## INA INFORMAZIONE TECNICA

# Pompa del liquido di raffreddamento 538 0021 10

## Alloggiamento modificato

N. art.: 538 00021 10

Figura 2: nuova versione

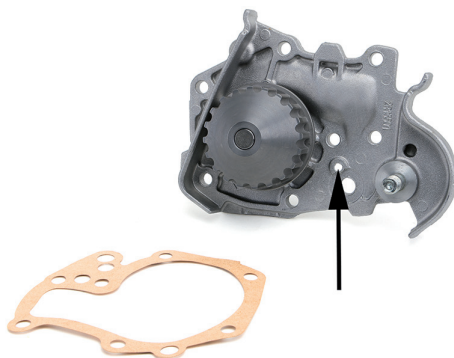
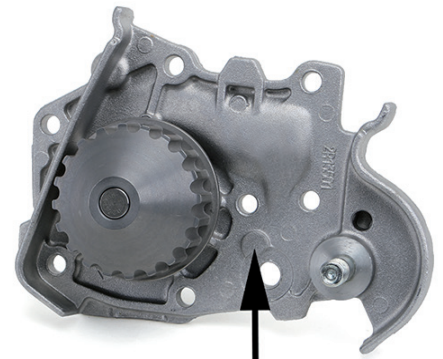
La pompa del liquido di raffreddamento 538 0021 10 è stata modificata. Nella nuova versione, manca un foro nell'alloggiamento (Figura 2).

Entrambe soddisfano i requisiti tecnici e possono essere utilizzate senza restrizioni.
